4. Änderungs- und Ergänzungs- antrag zum Antrag auf Planfeststellung

für den Hochwasserschutz für die Stadt Hitzacker (Elbe)
und die Ortschaften in der Jeetzelniederung

Erläuterungsbericht zum 4. Änderungs- und Ergänzungsantrag

Abbildung 45: Betroffener Bereich (unmaßstäblich), Lageplan Anlage 7.0 zum 1. Änderungs- und Ergänzungsantrag vom 14.01.2005

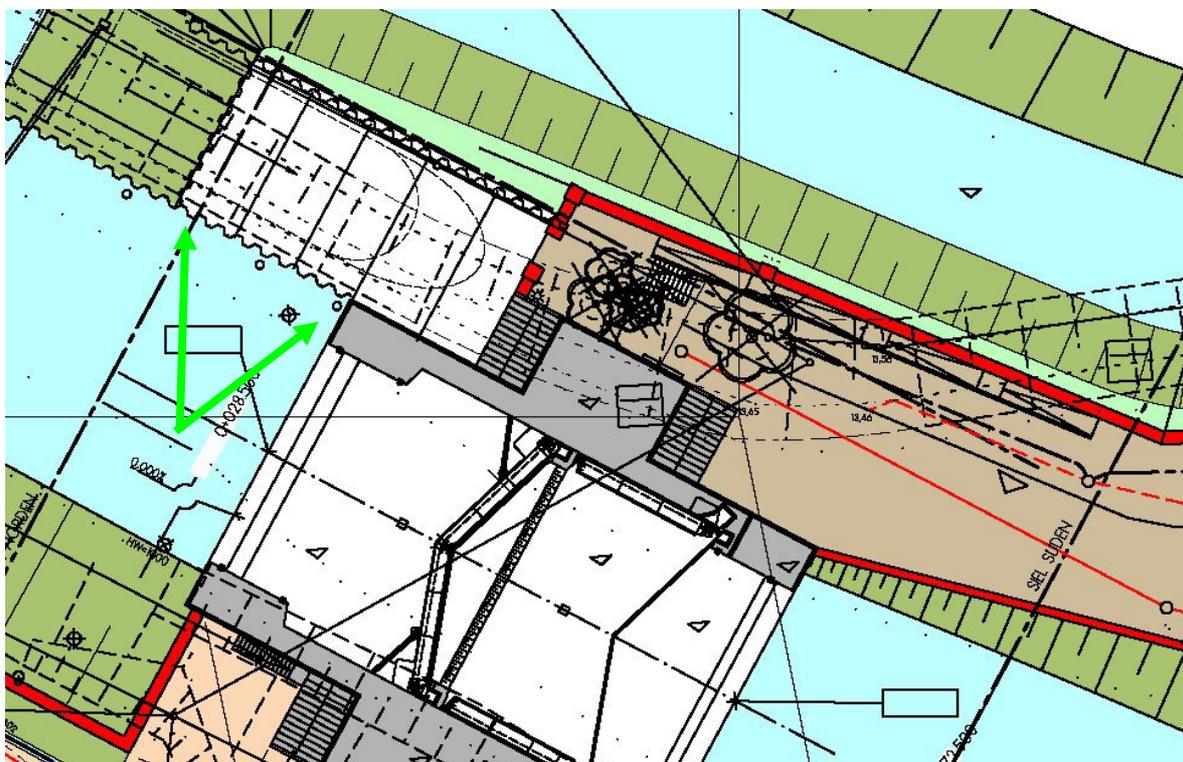
Im Planfeststellungsverfahren bzw. –beschluss vom 16.11.2005 wurde von allen Beteiligten die Auswirkungen des Sielbetriebes in Form von Schließzeiten, Probetriebes und deren Auswirkungen auf die Schifffahrt auf der sonstigen Bundeswasserstraße Jeetzel nicht als signifikant eingestuft. Im derzeitigen Nutzungszustand haben sich aber durch den Sielbetrieb erhebliche Einschränkungen herauskristallisiert, die die Errichtung eines Seitenanlegers an der fertiggestellten Anlegerampe notwendig machen.

Die detaillierte Begründung für die Errichtung eines Seitenanlegers ist in den Schreiben der Stadt Hitzacker in Anlage 3 beigefügt. Den in den Schreiben der Stadt Hitzacker gemachten Aussagen schließt sich der Antragsteller in vollem Umfang an.

Der geplante Seitenanleger ist in Anlage 2 im Detail dargestellt.

Abbildung 47: Sieltore mit feststehendem Gelände

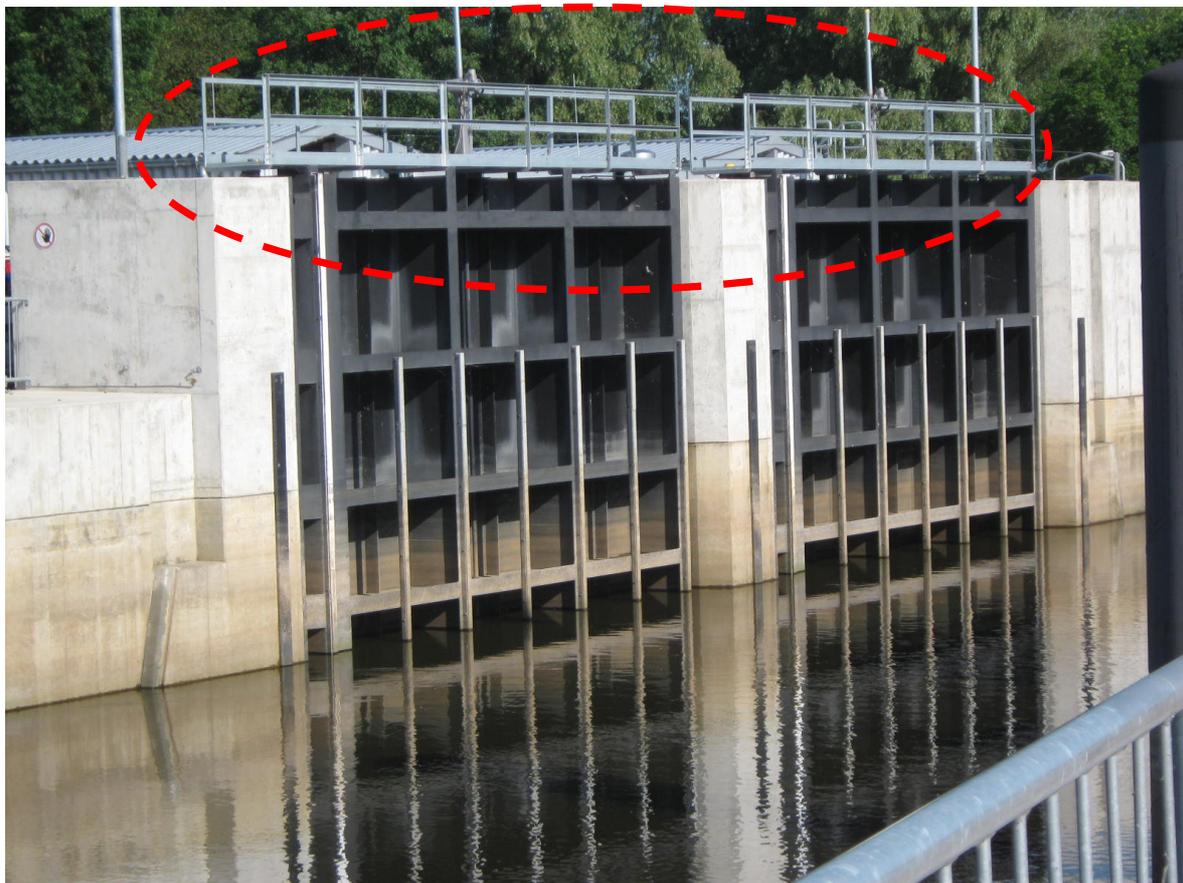
Entgegen der Festlegungen in der Zusage II.2.1 des Planfeststellungsbeschlusses für den Hochwasserschutz für Hitzacker und die Ortschaften der Jeetzelniederung vom 16.11.2005 sollen die Geländer auf den Sieltoren nicht klappbar gestaltet werden sondern in der ursprünglichen Variante gemäß der Anlagen 8.3.2 und 8.3.3 des Planfeststellungsbeschlusses vom 16.11.2005 mit umlaufenden Knieholmgeländern auf den Sielwangen ausgestattet werden.

Der Grund hierfür ist in den Belangen des Arbeitsschutzes und den damit einhergehenden Regelwerken und Gesetzen zu sehen, dem mit klappbaren Geländern nicht ausreichend Rechnung getragen würde. Die detaillierten Begründungen für die starre Ausführung sind den Anlagen 4 (Vermerk des NLWKN und Stellungnahme der zuständigen Berufsgenossenschaft, Schreiben der Ingenieurberatung Bröggelhoff im Zuge der Anbringung eines zusätzlichen Anseilsystems auf dem Siel und eine Ergebnisemail der Bauwerksprüfung am Sielbauwerk vom 26.09.2012) zu entnehmen.

Abbildung 48: Abgrenzung des Schiffsanlegers, Lageplan Anlage 7.0 zum 1. Änderungs- und Ergänzungsantrag vom 14.01.2005

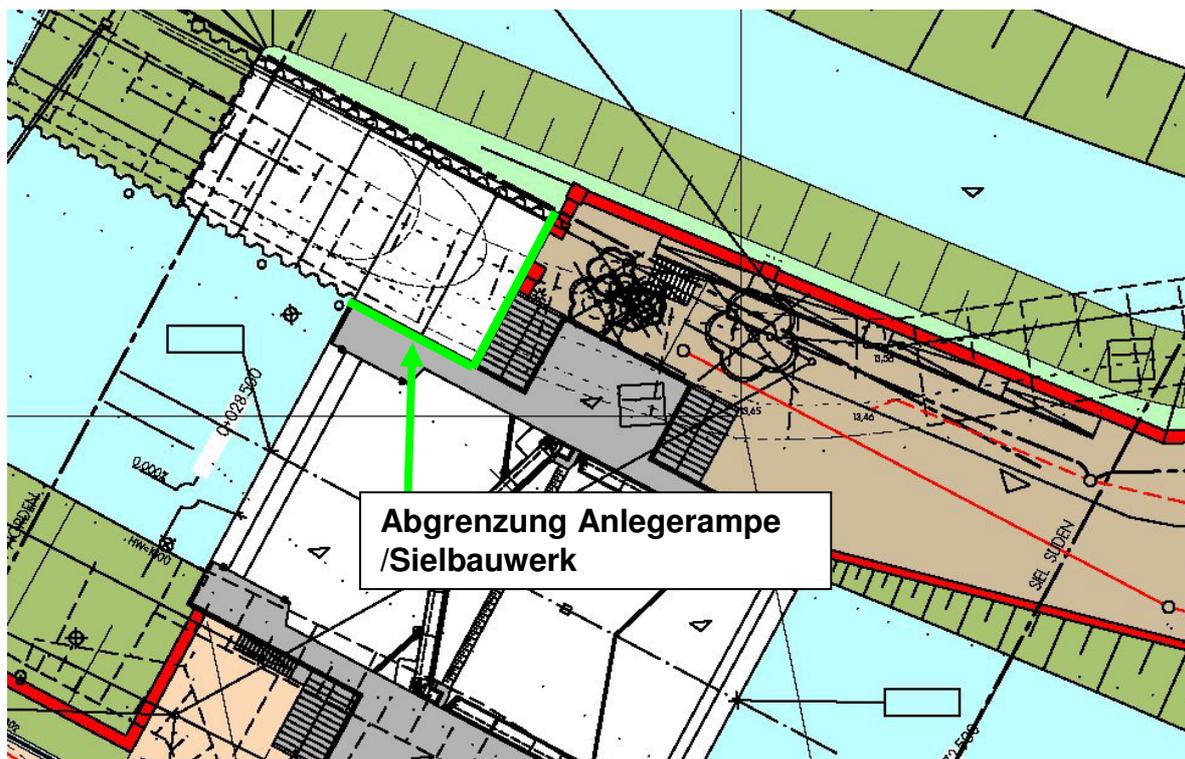
Entgegen der Festlegungen in NB II.1.41 des Planfeststellungsbeschlusses für den Hochwasserschutz für Hitzacker und die Ortschaften der Jeetzelniederung vom 16.11.2005 und des zugehörigen Bauwerksverzeichnisses Ziff. 5 soll die Schiffsanlegerampe am Siel von der Stadt Hitzacker übernommen werden. Der Stadt Hitzacker obliegen demnach auch der Betrieb und die Unterhaltung der Anlegerampe am Siel. Die Abstimmungen dazu sind erfolgt. Die Übergabe wird zwischen dem JDV und der Stadt Hitzacker zivilvertraglich geregelt.
